CONCEPTO TECNICO No. CT-5234

**Revisión de Estudio Particular de Amenaza y Riesgo
por Fenómenos de Remoción en Masa
Artículo 141 - Decreto 190 de 2004**

FASE: I (UNO)
SOLICITANTE: Curaduría Urbana No. 1
LOCALIDAD: 11 - SUBA
PROYECTO: **SAN VICENTE DE LOS CEREZOS**
DIRECCIÓN: Carrera 91 No. 161-40 y Carrera 90B Bis No. 161-11
CHIP: AAA0132CYMS y AAA0132CYNN
SECTOR CATASTRAL: Tuna Alta
UPZ: 27- Suba
ÁREA (m2): 1680
FECHA DE EMISIÓN: Marzo 31 de 2008
TIPO DE RIESGO: Remoción en Masa
EJECUTOR DEL ESTUDIO: ING. MIGUEL ANGEL RABA M.

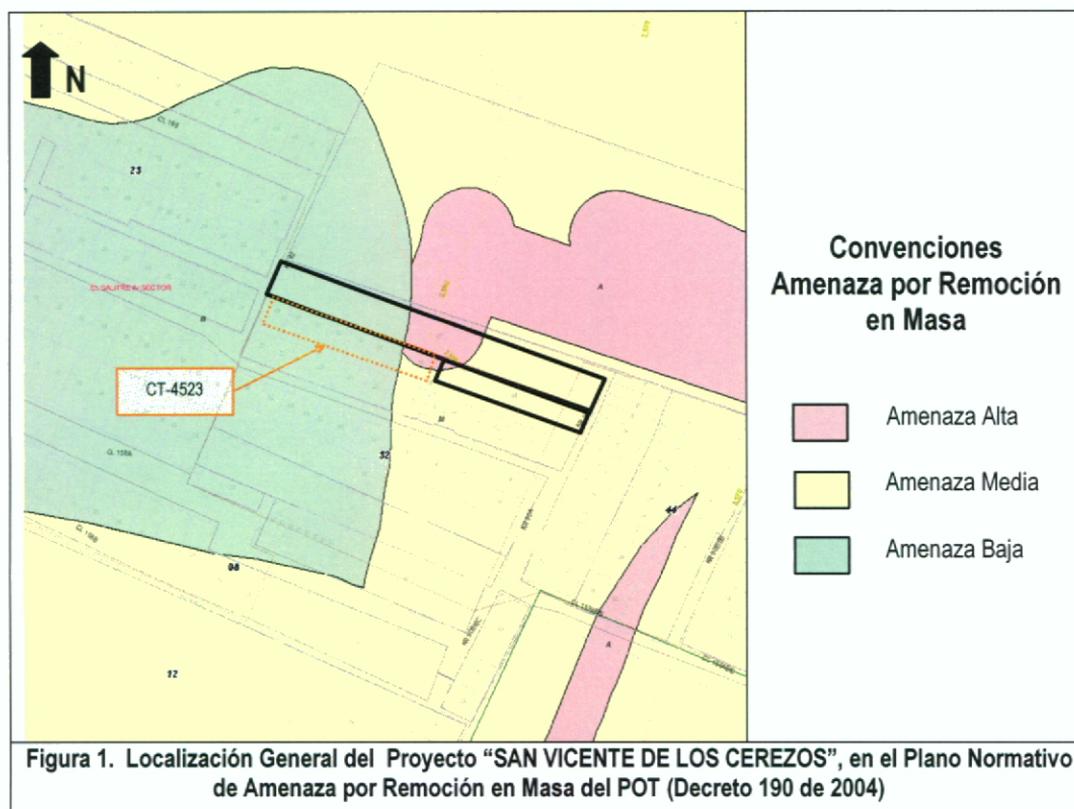
En la Figura 1 se indica la localización del Proyecto “SAN VICENTE DE LOS CEREZOS” y la zonificación de Amenaza por Remoción en Masa, de acuerdo con el plano normativo del POT.

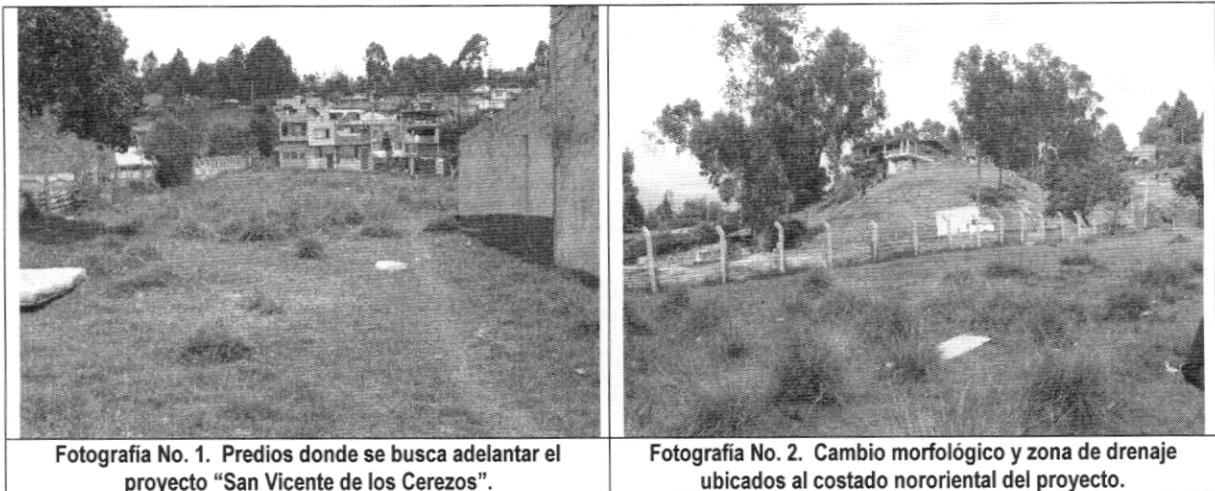
Con el objetivo de emitir el presente concepto técnico, se realizó una visita de campo a la zona de estudio, donde se encontró que los predios en los cuales se busca construir la Urbanización “San Vicente de los Cerezos”, corresponden con una zona de pendiente predominantemente baja (Fotografía No. 1), en la que en el momento de la verificación de campo no se observaron procesos activos de remoción en masa ni evidencias de éstos. Por otra parte, en el costado nororiental del área del proyecto, el terreno presenta un cambio morfológico, caracterizado por un aumento de la pendiente, conformando la margen derecha del cauce de un drenaje intermitente (Fotografía No. 2). En este sector se encuentran expuestos depósitos de pendiente – Coluvión, en los que se observan de manera localizada procesos incipientes de erosión.
